**DECRETO DEL
SEGRETARIO GENERALE DELL'AUTORITA' DI BACINO REGIONALE
N. 31/SABN 18/11/2013**

Oggetto: Piano Assetto Idrogeologico bacini regionali DACR 116/04–art. 19 NA e L.R. 22/11 art. 13. Modifica area di versante in dissesto F-13-0154 (P3, R4). Comune di Ancona. RETTIFICA DECRETO N. 30/SABN DEL 22/10/2013

ALLEGATO A AL DECRETO DEL SEGRETARIO GENERALE DELL'AUTORITA' DI BACINO REGIONALE
N. 31/SABN DEL 18/11/2013

Stralcio Tavola RI 22 - 31

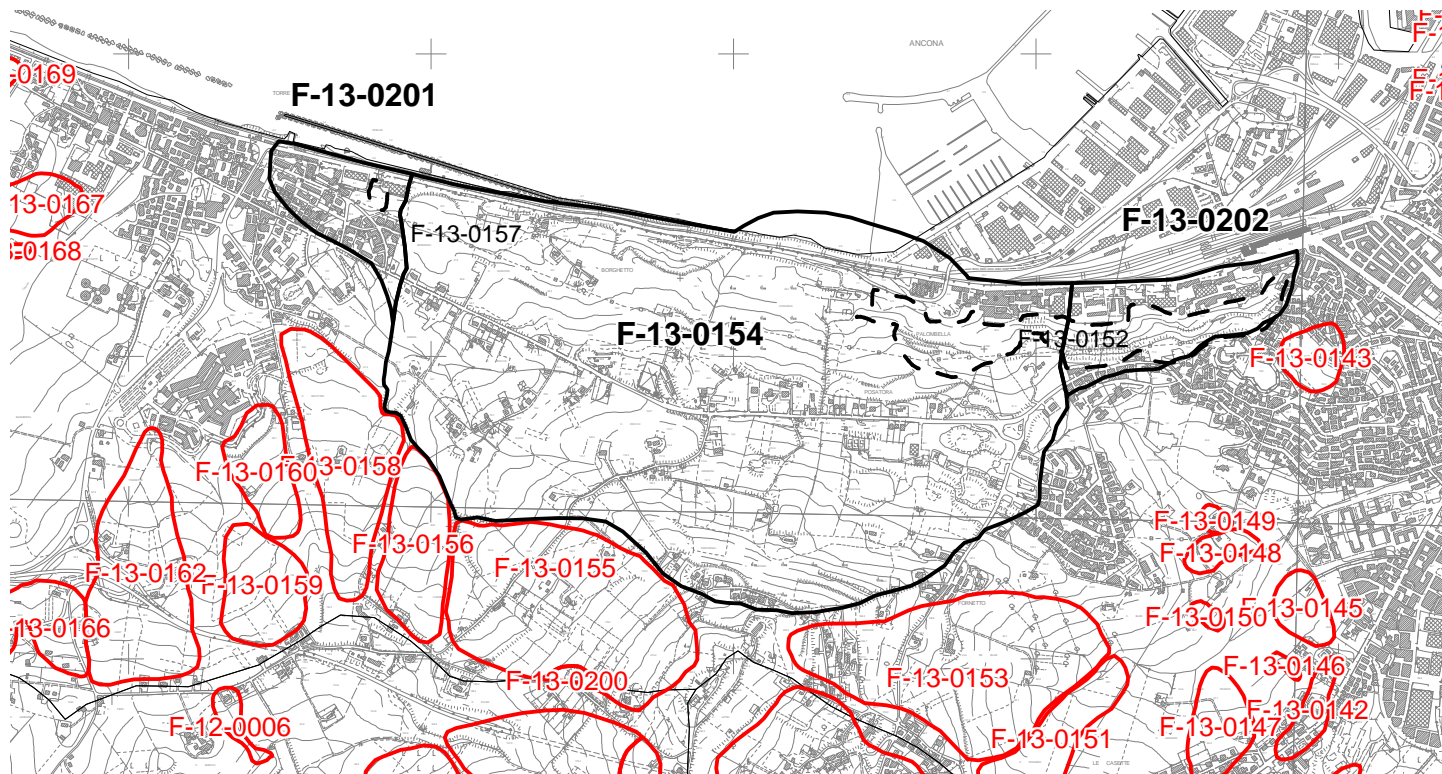
DI RETTIFICARE l'allegato del decreto n. 30/SABN del 23/10/2013 nella parte riguardante i livelli di pericolosità delle frane F-13-0202 e F-13-0201, da intendersi come P3 e non P4;

Per mero errore materiale nell'allegato A del decreto del Segretario Generale dell'Autorità di Bacino Regionale n. 30/SABN del 23/10/2013 sono stati riportati, per le frane identificate con i codici F-13-0202 e F-13-0201 i livelli di pericolosità P4 anziché P3. Pertanto il sottoscritto Segretario Generale dell'Autorità di Bacino Regionale ritiene di emanare decreto di rettifica sostituendo, nell'allegato A al presente decreto, i livelli di pericolosità P4 con P3.

- Riperimetrazione, dell'area a rischio idrogeologico : Comune di ANCONA – Tav. RI 22 (scala 1:25.000) cod. F-13-0154 (P3,R4);

- individuazione, di due nuove aree a rischio idrogeologico : Comune di ANCONA – Tav. RI 22 (scala 1:25.000) cod. F- 13- 0201(P3,R4) e cod. F- 13- 0202 (P3,R4);

- eliminazione, di due aree a rischio idrogeologico : Comune di ANCONA – Tav. RI 22 (scala 1:25.000) cod. F- 13- 0152 (P3,R4) e cod. F- 13- 0157(P2,R2)

Modifica di aree a rischio idrogeologico, ai sensi dell'art.19 delle N.A. del PAI:
Comune di Ancona (AN), Tav. RI 22 - 31 - Cod. F-13-0157, F-13-0154, F-13-0152 (scala 1:25.000)
